20京大施環化第13号
令和2年4月27日

京都大学複合原子力科学研究所の原子炉施設
[京都大学研究用原子炉（KUR）]に係る
使用前検査申請書記載事項の変更届

（標準燃料要素及び特殊燃料要素の製作）

最大使用熱出力に到達させるまでの期間の熱出力の増加の計画

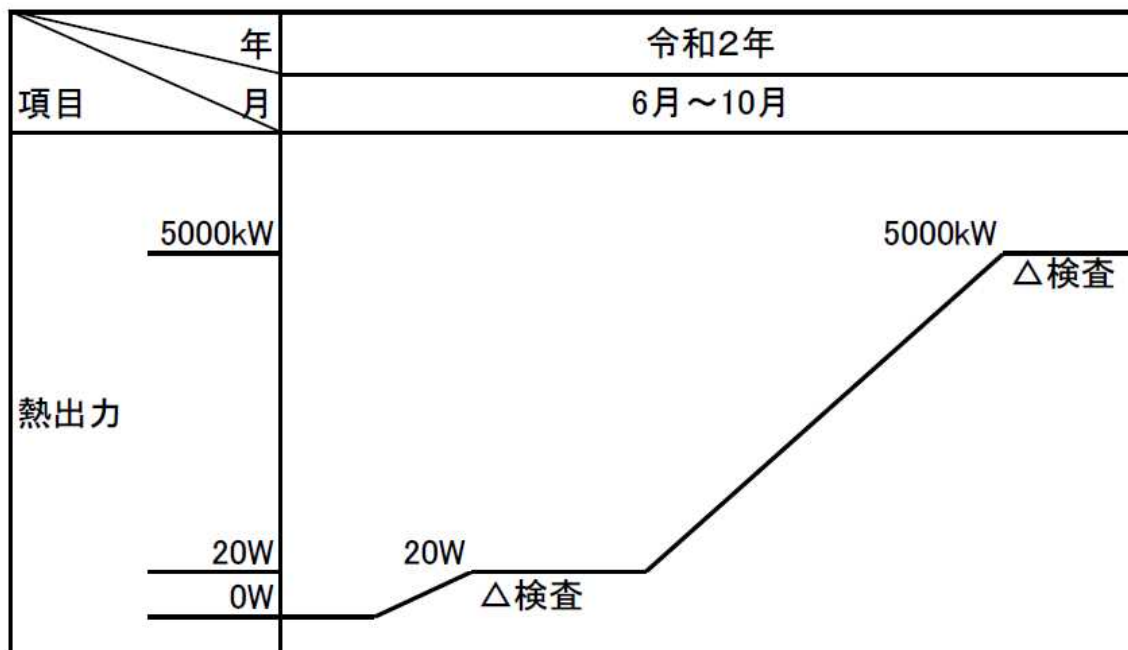
- (1) 申請書記載事項の「3. 工事工程表」を別添1の「別紙1」の通り変更する。
- (2) 申請書記載事項の「4. 検査を受けようとする事項、期日及び場所」を別添2の「別紙2」の通り変更する。
- (3) 申請書記載事項の「6. 最大使用熱出力に到達させるまでの期間の熱出力の増加の計画」を別添3の「別紙3」の通り変更する。
- (4) 申請書記載事項の「7. 申請に係る原子炉施設の使用の開始の予定時期」を
令和2年10月
に変更する。
